DELIBERAZIONE N° 670
SEDUTA DEL 10 GIU. 2014

OGGETTO L.R. n. 47/1998 e s.m.i.; D.Lgs. 152/2006 e s.m.i. Giudizio Favorevole di Compatibilità Ambientale relativamente al Progetto per la costruzione ed esercizio di un impianto eolico, denominato "Serra Boscone", e relative opere connesse, da realizzare in agro del Comune di Garaguso (MT).
Proponente: ANDROMEDA ENERGY Srl (P. IVA 07099920964), con sede legale presso il Comune di MILANO (MI) in VIA ARCO 2.

**COMITATO TECNICO REGIONALE per l'AMBIENTE
(Art. 16 comma 5 della L.R. n. 47/98)**

Estratto dal VERBALE DELLA SEDUTA DEL 20 dicembre 2013

La seguente Figura 2.1 mostra invece la differenza dei due *layout*, prima e dopo, visualizzati su carta tecnica alla scala 1:25000.

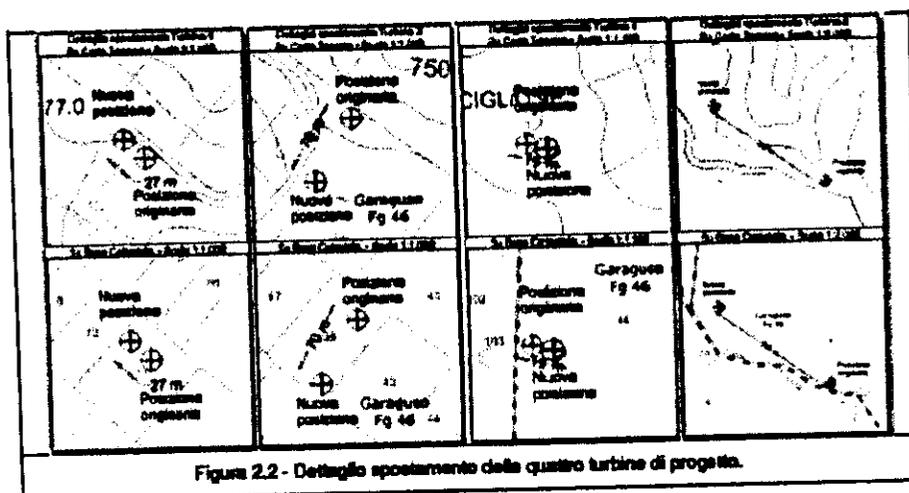
Al fine di rispettare le prescrizioni contenute all'interno del PEAR della Regione Basilicata in merito al rispetto delle distanze di sicurezza da case, strade, ecc, sono state modificate le posizioni di tutte e quattro le restanti turbine, rispetto alla posizione originaria, così come meglio indicato nella tavola *PD015_Rimodulazione layout*. Va precisato, così come evidenziato nello stralcio catastale riportato nelle figure di seguito, che gli spostamenti sono stati previsti all'interno della particella catastale interessata dalla posizione originaria e non verranno quindi coinvolte nuove particelle catastali.
